**ARRÊTÉ n° DDPP-DREAL 2021- 177**  
**imposant des prescriptions complémentaires**  
**à la société VALYON située 15, chemin des Basses Vallières à BRIGNAIS**

Il est accusé réception du porter-à-connaissance de la société VALYON, en date du 23 mars 2021, complété en dernier lieu le 18 juin 2021, présentant son projet d'extension, de réorganisation et demandant la modification de certaines prescriptions.

**Annexe 1**  
 « **Annexe 1 – périmètre IED** »

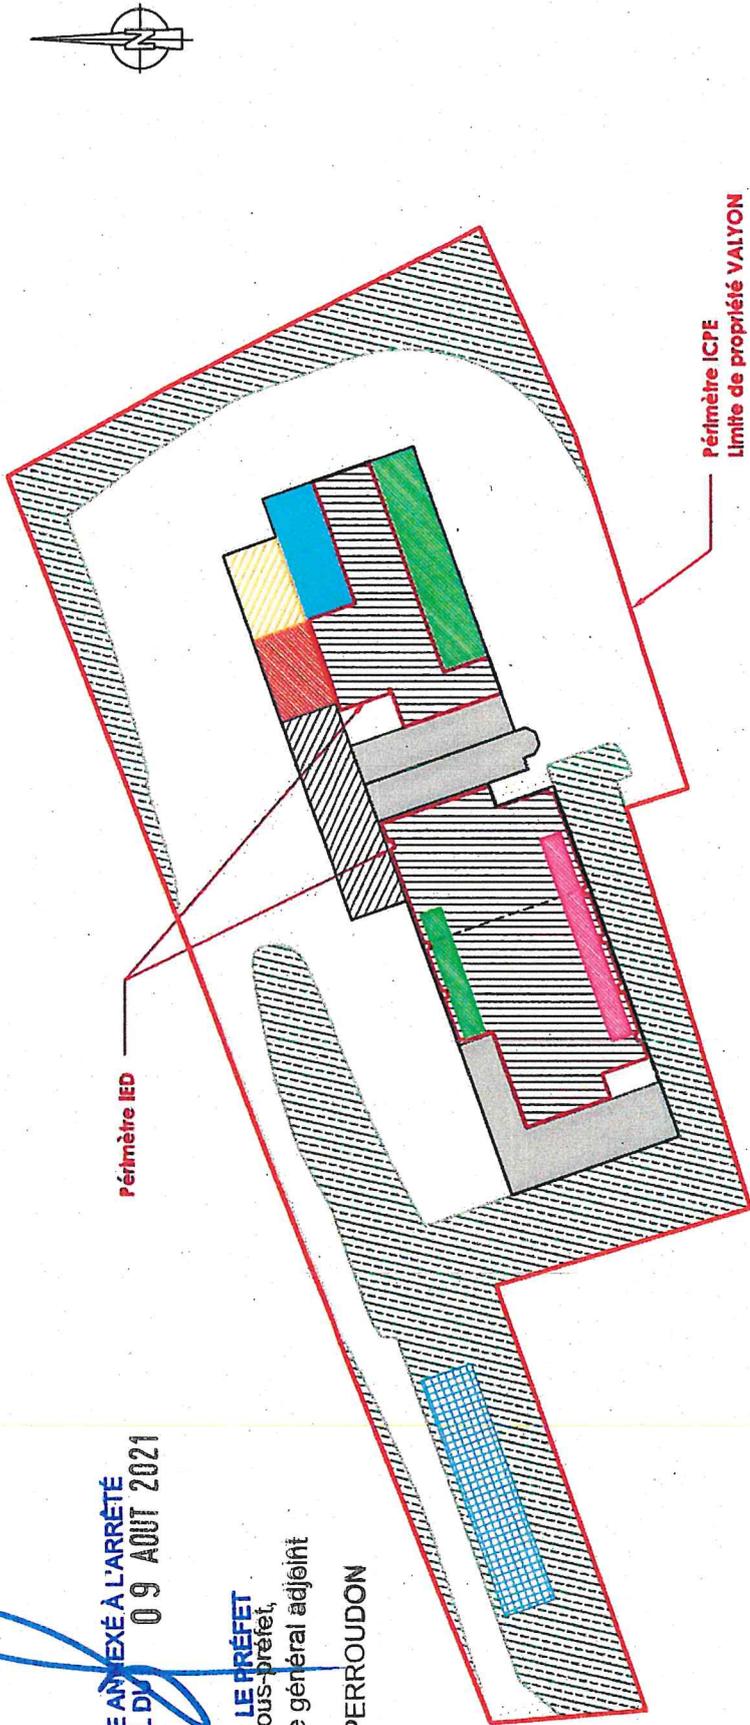
Le périmètre auquel s'appliquent les dispositions de la section 8 du chapitre V du titre I du Livre V du code de l'environnement est localisée dans le bâtiment sur le plan joint en annexe 1. »

**8.1** L'annexe 1 est remplacée par l'annexe 1 au présent arrêté

**Annexe 2**  
**« Annexe 3 – Plan des réseaux »**

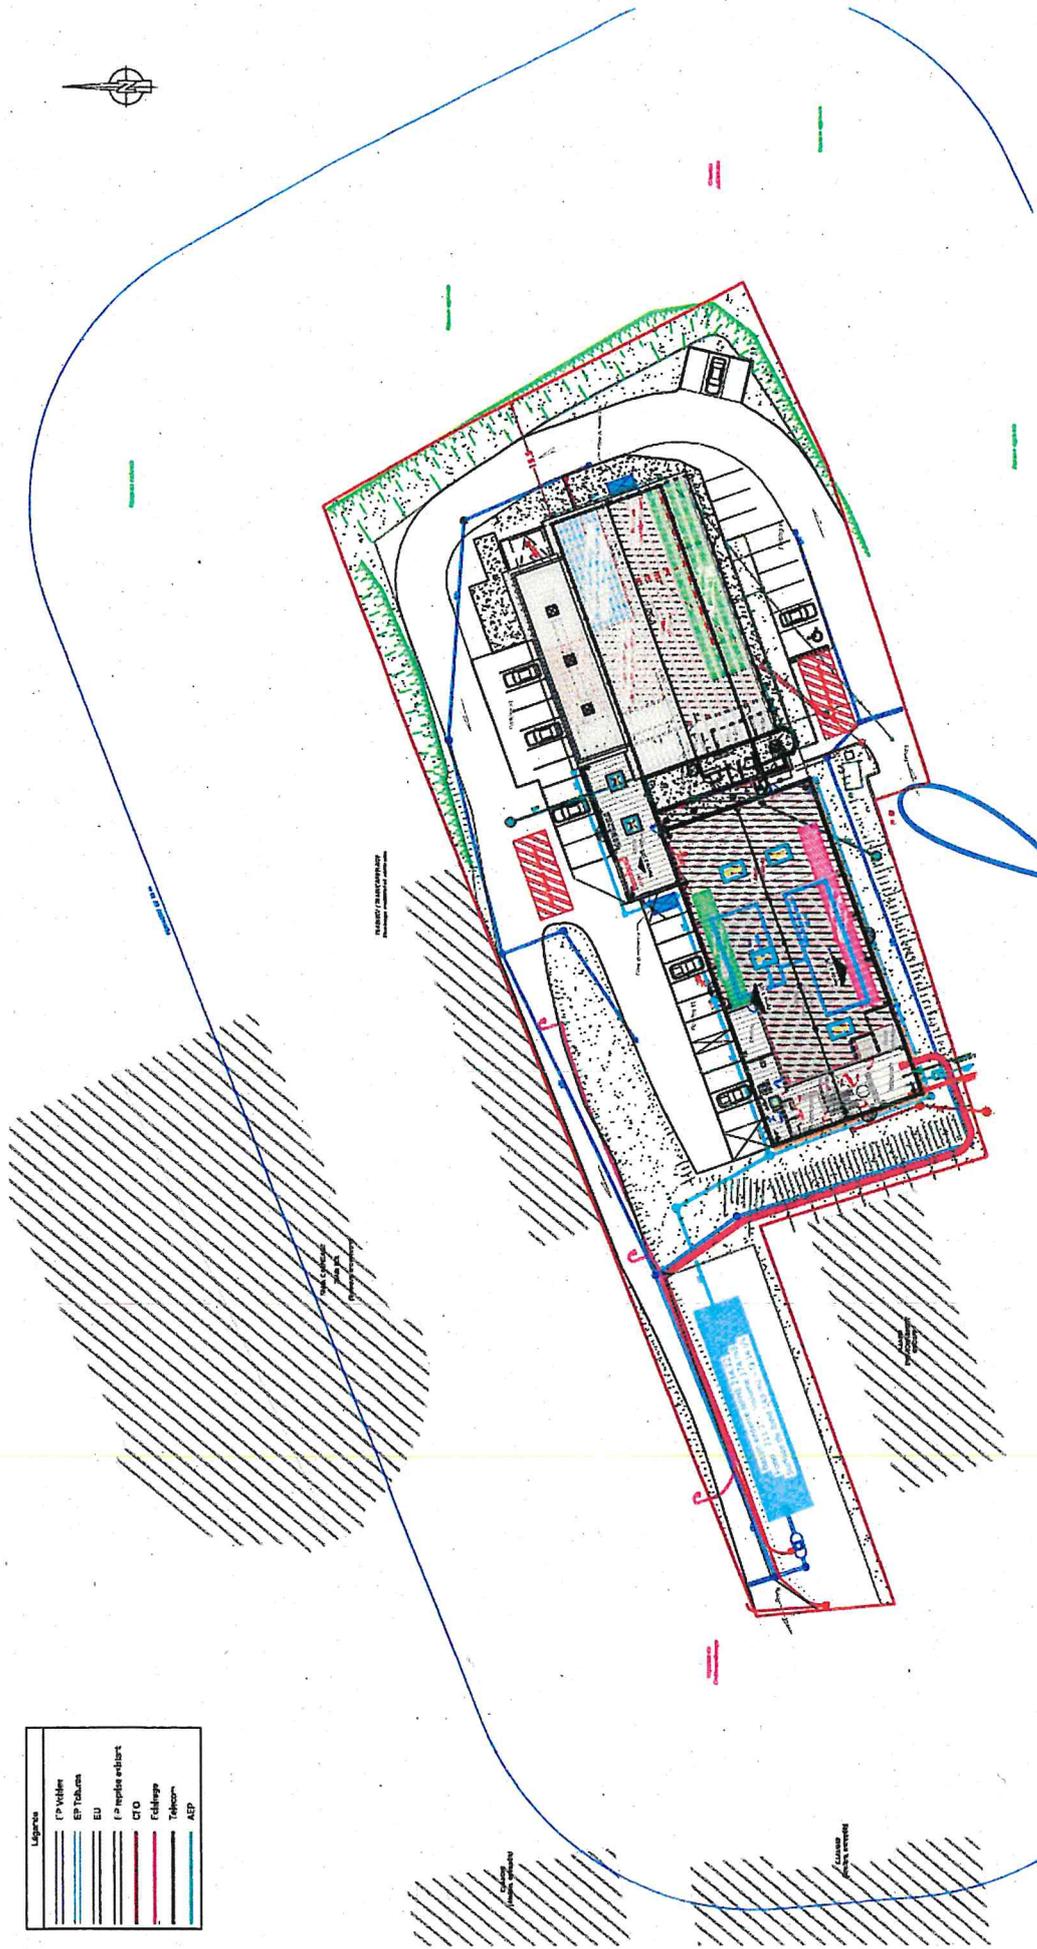
- des eaux infiltrées directement au niveau des espaces verts,
- des eaux pluviales collectées sur les voiries et les dalles non circulées ; ces eaux sont dirigées vers un dispositif de pré-traitement avant infiltration dans un bassin enterré ;
- des eaux pluviales de toiture ; ces eaux sont dirigées soit vers le bassin d'infiltration, soit vers des puits d'infiltration soit au réseau d'assainissement communal. L'annexe 3 représente les modalités de gestion.

Le plan des réseaux est joint en annexe 3 »

Ce confinement est notamment assuré par deux rétentions enterrées de 90 m<sup>3</sup> et 64 m<sup>3</sup> positionnés sous l'atelier de l'extension et connectés à l'ensemble des installations par un réseau spécifique suffisamment dimensionné, distinct des réseaux de collecte des eaux usées et des eaux pluviales, représenté sur le plan joint en annexe 3.

**8.2** L'annexe 3 est remplacée par l'annexe 2 au présent arrêté

**Annexe 3**  
 « Annexe 4 – Plan de sécurité »

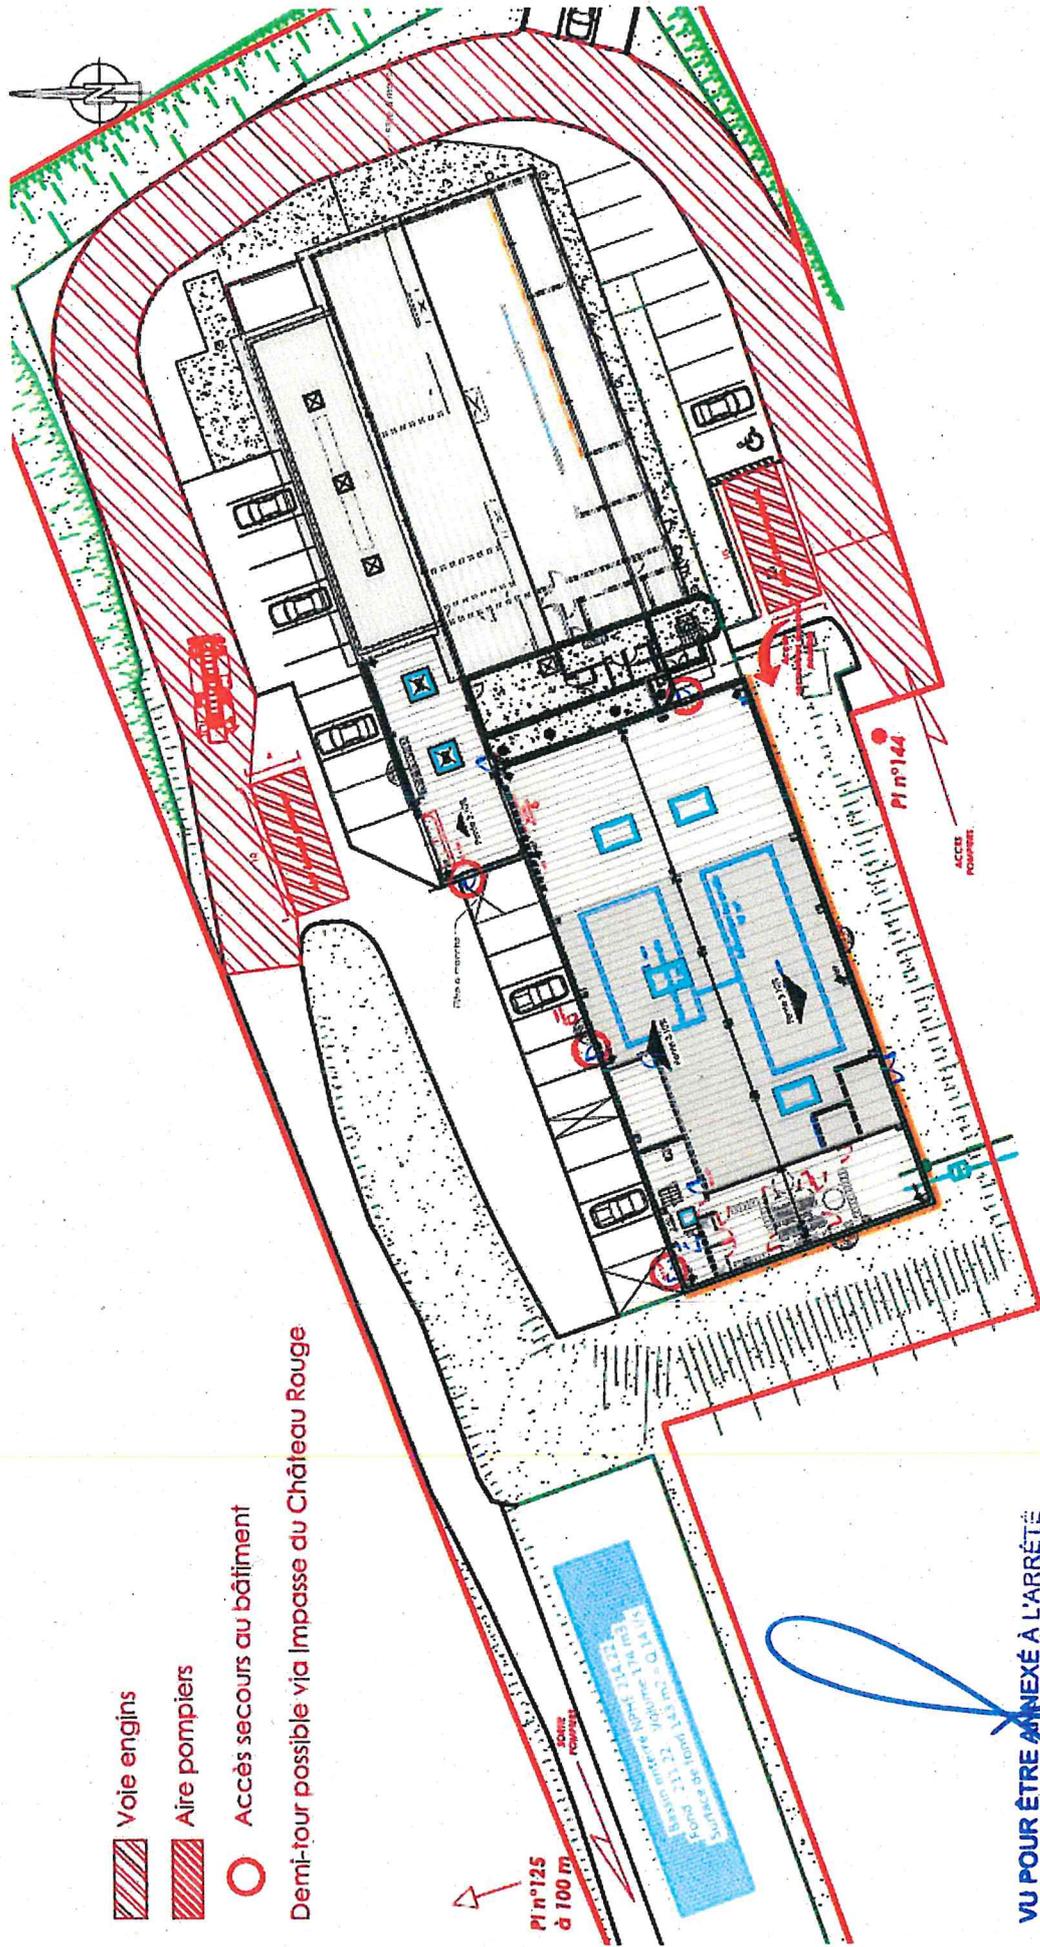
Une voie « engins » au moins est maintenue dégagée pour la circulation des engins de secours. Elle permet l'accès aux façades nord, est et sud des bâtiments. Elle est positionnée de façon à ne pouvoir être obstruée par l'effondrement de tout ou partie de cette installation.

la largeur utile est au minimum de 3 mètres la hauteur libre au minimum de 3,5 mètres

La voie engin est représentée en annexe 4 au présent arrêté.».

Le plan en annexe 4 montre la position de l'aire de station des échelles aériennes.

**8.3** L'annexe 4 est remplacée par l'annexe 3 au présent arrêté
